CCR-VIA -- COMITATO DI COORDINAMENTO REGIONALE PER LA VALUTAZIONE D'IMPATTO AMBIENTALE

Giudizio n° 4151 **Del** **21/02/2024**
Prot. n° 23/008970 **Del** **10/01/2024**

Oggetto: Modifica di potenzialità di allevamento avicolo, già provvisto di Autorizzazione Integrata Ambientale

Tipo procedimento: Valutazione di Impatto Ambientale ai sensi dell'art. 27 – bis del D.Lgs. 152/06 e ss.mm.ii.

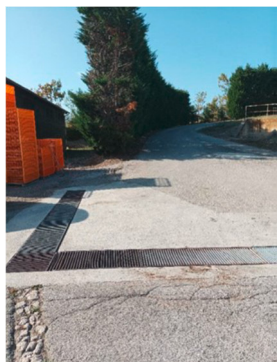
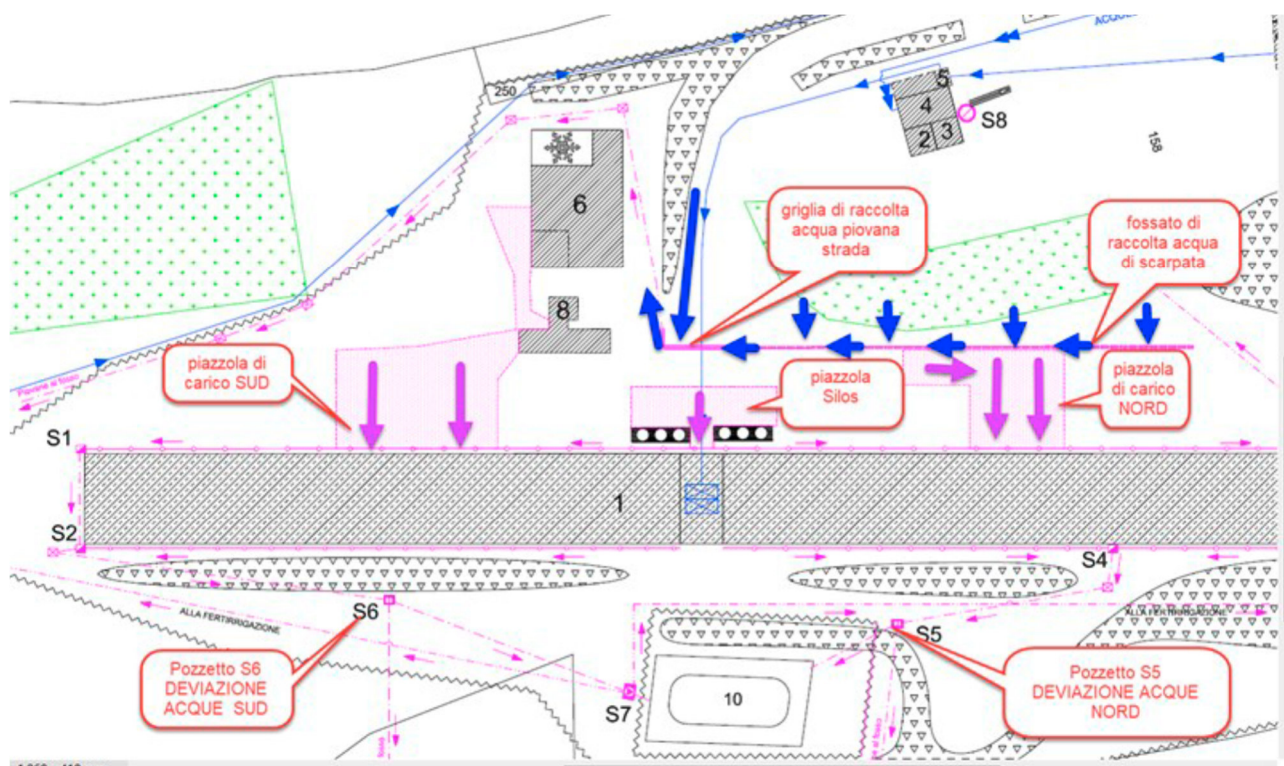
In merito a quanto richiesto dal CCRVIA con Giudizio 4019/2023 al punto 3) - Descrivere in modo più approfondito la gestione delle acque di lavaggio delle piazzole e dei capannoni e gli accorgimenti atti a garantire che le stesse non vadano a scarico sul suolo ma confluiscono nel lagone; la Ditta fornisce il seguente chiarimento credato da foto e planimetria esplicativa.

Esistono tre aree impermeabilizzate: la Piazzola di Carico Sud, la Piazzola Silos e la Piazzola di Carico Nord. Tutte queste aree hanno pendenza verso il canale laterale situato accanto al capannone, il quale funge da punto di raccolta per le acque piovane dei tetti e di lavaggio.

Durante le fasi di carico degli animali, rimozione della lettiera, eventuali operazioni di lavaggio dei box e disinfezione, tutte le acque vengono convogliate al lagone dei liquami.

Durante la fase di stabulazione ed accrescimento, le acque piovane provenienti dai tetti e dalle suddette aree impermeabilizzate vengono deviate, tramite un sistema a saracinesca, al fosso mediante due pozzetti di derivazione: il Pozzetto S6 per le acque del lato Sud e il Pozzetto S5 per le acque del lato Nord.

La piazzola impermeabilizzata Nord è realizzata in modo tale che le sue acque non confluiscono in questo fossato ma nel canale adiacente al capannone.

Nella zona nord, è presente un fossato di scolo adiacente alla scarpata che raccoglie le acque provenienti dalla stessa zona, unitamente all'acqua proveniente da tutta la strada asfaltata dell'ingresso della lunghezza di 200m.
